新竹縣政府工程查核代表照片表

工程名稱：新竹縣尖石鄉錦路至養老聯絡道路改善工程

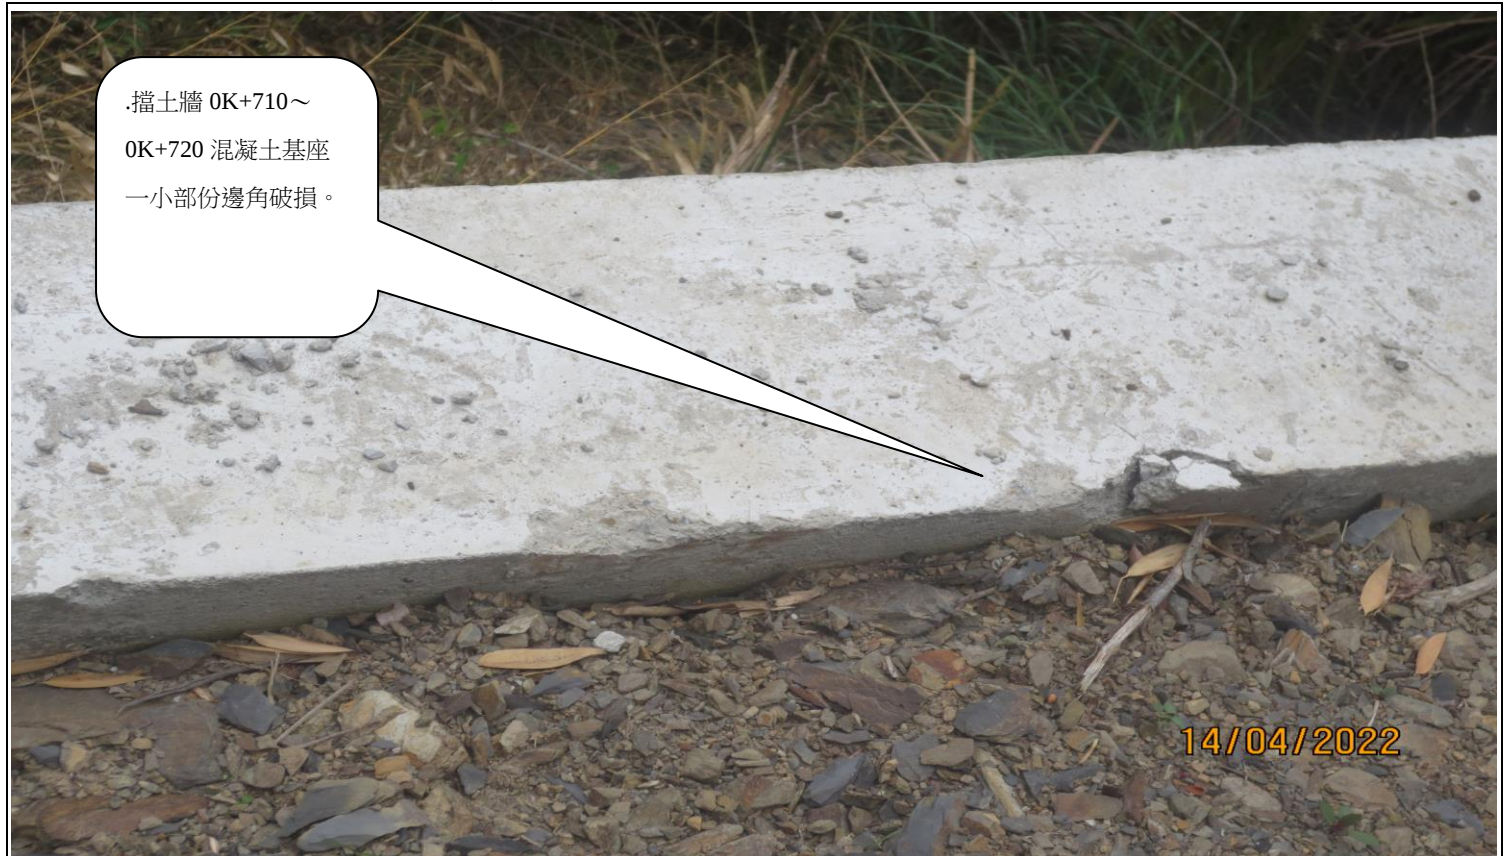
. 擋土牆 0K+710~0K+720 混凝土基座一小部份邊角破損。
